Circular Aclaratoria No. 1

Licitación Pública Nacional LPN-SAR-008-2025, Para la Renovación de Soporte Equipo CISCO, Gestión 2025”.

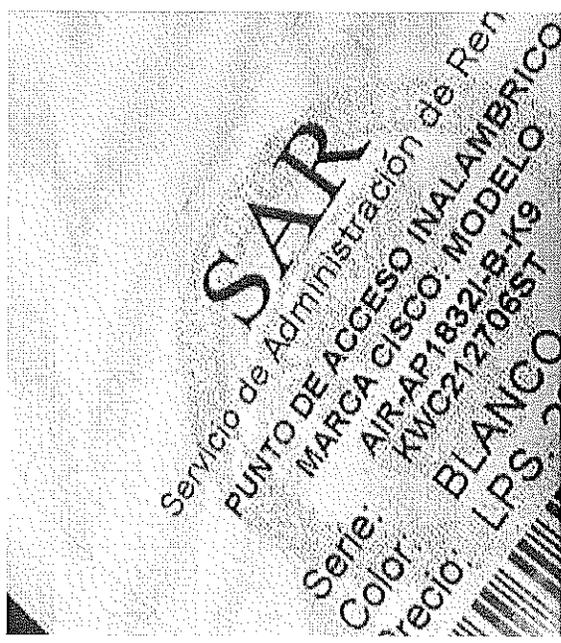
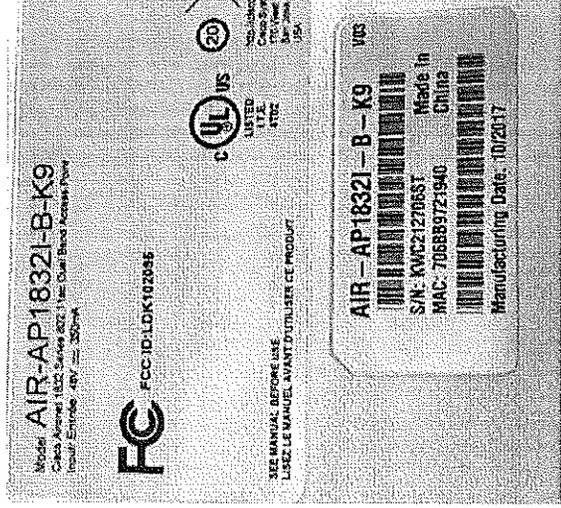
2. La serie KWC233605HB y KWC212706ST hay que confirmar que la serie está correcta ya que actualmente esta serie aparece a nombre de otro cliente, Cisco solicita fotografía del equipo o Evidencia (Ticket) si es que se hizo RMA del equipo anteriormente y por eso aparece con otro nombre.

R// Se solicita modificación de número de serie para el siguiente equipo, debido a cambio por daño de equipo, fue solicitado por RMA (Return Merchandise Authorization): RMA#803226163(Este caso aplica para enmienda en pliegos).

Pliego original:

Descripción del equipo	Número de Serie
AIR-AP1832I-D-K9	KWC233605HB

Deberá leerse:

Descripción del equipo	Número de Serie
AIR-AP1832I-B-K9	KWC233605H8

Para el caso de serie **KWC212706ST**, se demuestra que el equipo pertenece y se encuentra en instalaciones del SAR, a nivel de Cisco esto fue escalado para corrección de nombre del cliente. Para este componente no se ha solicitado RMA.

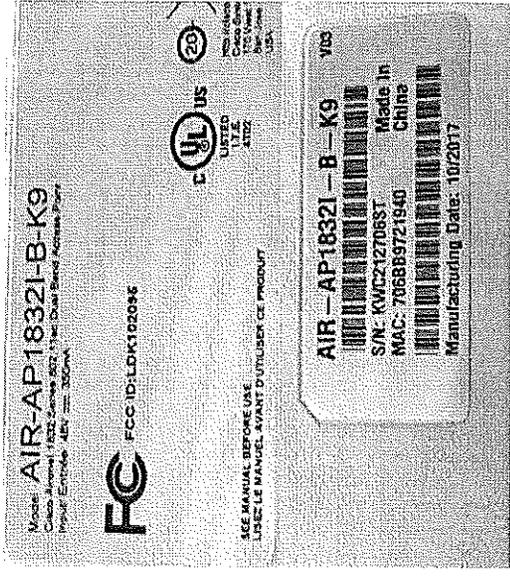
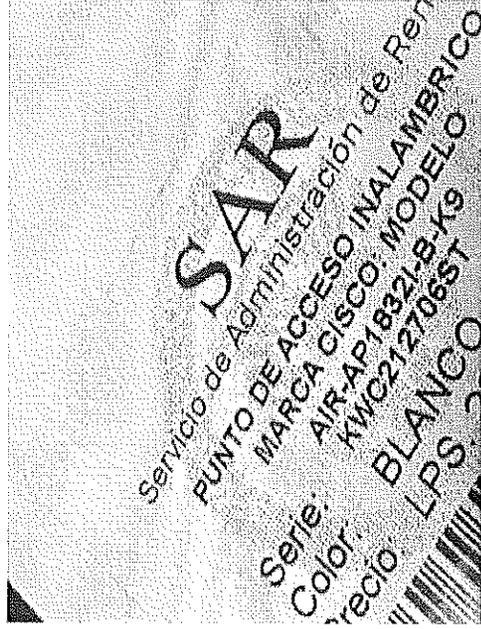
7. Con relación a los números de serie:

- FOC26298WQ
- FD01931A0CE
- FCW2224MOEL
- FCW2244MOMP
- KWC22370AOG

Solicitamos validar y verificar si los números de serie son correctos, ya que no se encuentran en la base de datos de Cisco.

- a. Con respecto FOC26298WQ, este no se encuentra dentro de los pliegos de licitación solicitados.
- b. Este equipo FD01931A0CE, presentó RMA en el año 2022, bajo solicitud RMA# 802081479
- c. Estos equipos corresponden a las controladoras Wireless, se remite captura de pantalla de bien utilizado, que están en alta disponibilidad.

```
Burned-in MAC Address: ..... 6C:6C:D3:B5:08:80
Maximum number of APs supported: 150
NAME: "Cisco" DESCR: "Cisco 3500 Series Wireless LAN Controller"
PID: AIR-CT3504-K9, VID: V02, SN: FCW2224M0EL
```

**CONTROLADOR DE RED
INALÁMBRICO:
MODELO 3504
Serie: FCW2244MOMP
COLOR: GRIS**

- d. Con este equipo KWC22370A0G, tomar en cuenta que lo correcto es KWC22370A0G, se adjunta imagen de referencia. Esta como lo solicitado en pliego
